Schema per l'istruttoria delle procedure di Valutazione di Impatto Ambientale

CUP 9977 - Istanza per il rilascio del Provvedimento Autorizzatorio Unico Regionale ex art. 27 bis del D. Lgs. 152/2006 per *“Progetto costruzione ed esercizio impianto di produzione di energia elettrica da fonte eolica, ed opere di connessione annesse, costituito da 3 aerogeneratori di potenza totale pari a 19,8 MW, denominato Malvizza, nel Comune di Montecalvo Irpino (AV)”* – Proponente E-Way Ponente srl.

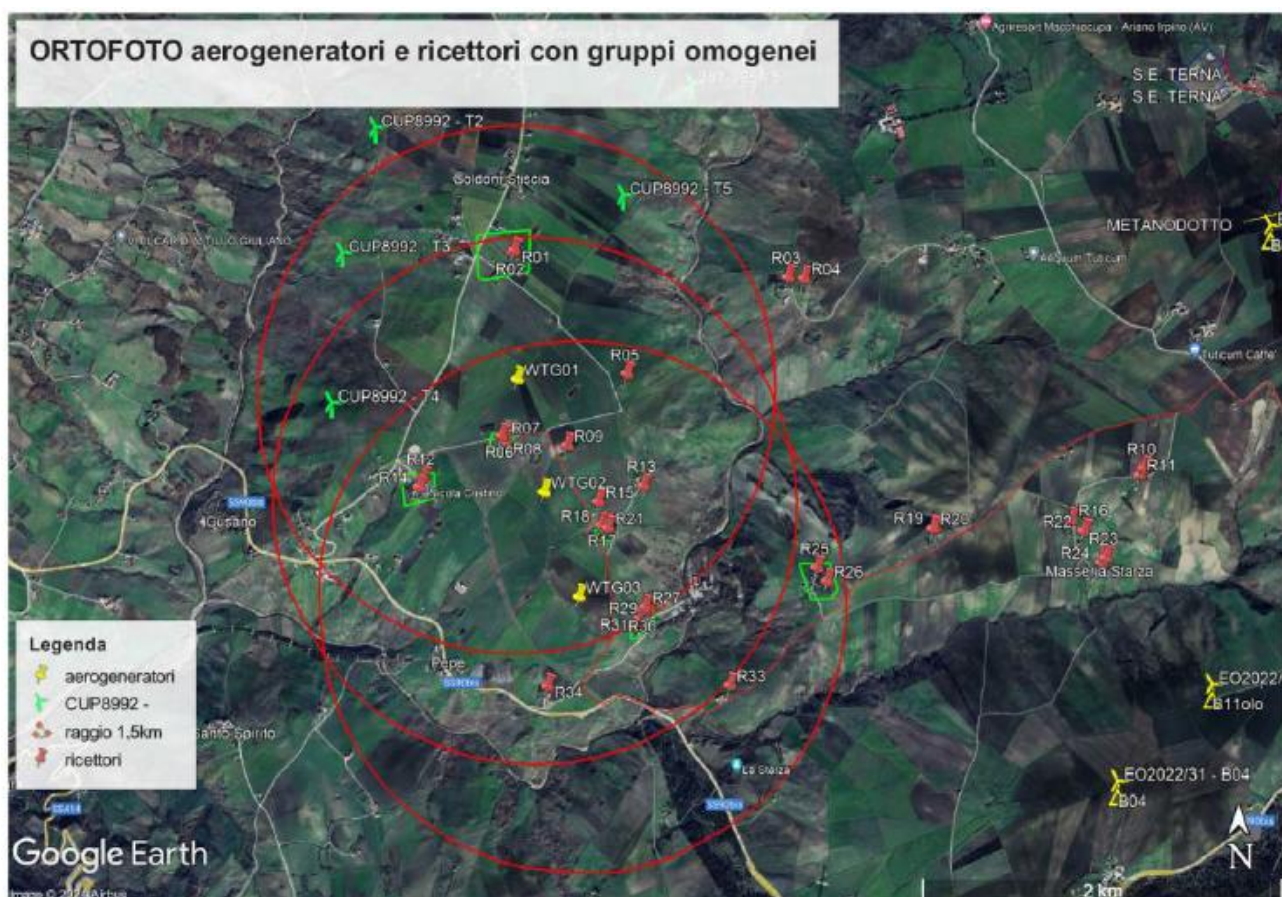
Nella richiesta di integrazioni (nota prot. reg. 376603 del 29.07.2025) è stato chiesto di **ubicare, su apposita cartografia, i recettori rispetto ai quali è stato condotto lo studio dello shadow flickering e di chiarire quali misure di mitigazione si intendono adottare per ridurre il suddetto fenomeno.** Nella seduta di Conferenza dei Servizi del 07.07.2026 è stato richiesto il riscontro a tali aspetti. In fase di riscontro il proponente ha chiarito che i recettori rispetto ai quali è stato condotto lo studio dello shadow flickering sono gli stessi di quelli a cui ci si riferisce nello studio di impatto acustico ma di questi sono stati considerati quelli che effettivamente risentono del fenomeno di ombreggiamento. Per quanto riguarda le misure di mitigazione che si intendono adottare relativamente ai recettori rispetto ai quali si misura un valore di ore di ombreggiamento superiore a 30 il proponente ha proposto il blocco dell'imbardata in modo da creare un disallineamento tra recettore, posizione del sole e rotore. Qualora non fosse sufficiente il blocco dell'imbardata si prevede la fermata temporanea dell'aerogeneratore limitatamente alle specifiche e circoscritte finestre temporali nelle quali risultino contemporaneamente presenti le condizioni favorevoli alla manifestazione del fenomeno.

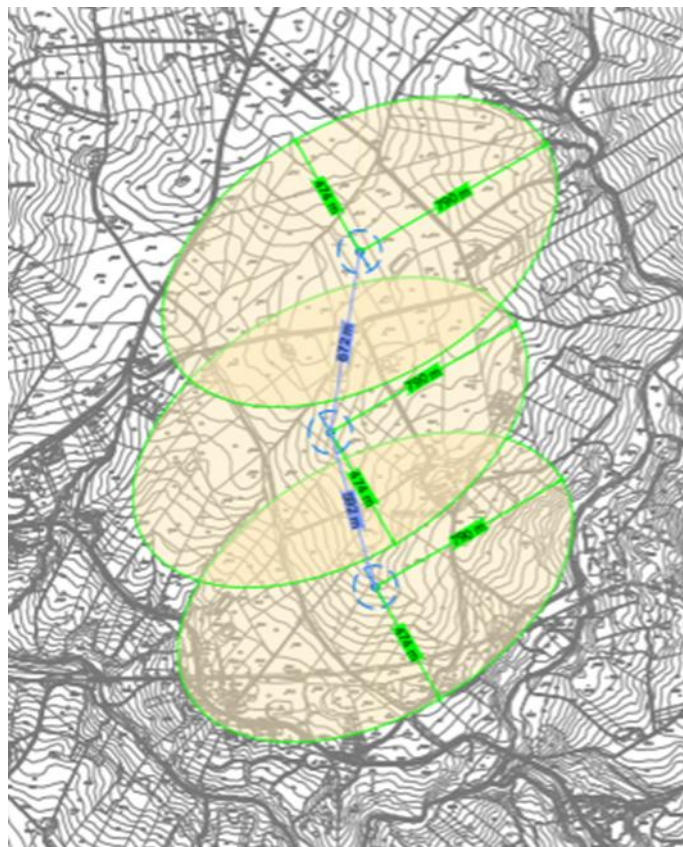
Ai fini della valutazione dell'impatto cumulativo, nella richiesta di integrazioni (nota prot. reg. 376603 del 29.07.2025) è stato chiesto di **verificare l'esistenza di istanze sottoposte a procedura PAS presso il comune di Montecalvo Irpino e valutare le eventuali interferenze con il progetto in questione.** Il proponente ha effettuato una indagine in tal senso considerando un areale di raggio pari a 10 km all'interno del quale non si rilevano presenti impianti PAS sul territorio del Comune di Montecalvo Irpino. Tali impianti PAS sono stati riportati, unitamente agli impianti realizzati e/o autorizzati sull'elab. EO_MNT01_PD_PAES_04_01 – MAPPE DELL'INTERVISIBILITÀ A CONFRONTO: IMPIANTO DI PROGETTO, IMPIANTI ESISTENTI E CUMULATIVO, così come richiesto al punto 3 della richiesta di integrazioni (nota prot. reg. 376603 del 29.07.2025), dalla cui lettura è possibile rilevare il contributo fornito dall'impianto di progetto rispetto a quelli già presenti e valutando il suo inserimento nell'area stessa.
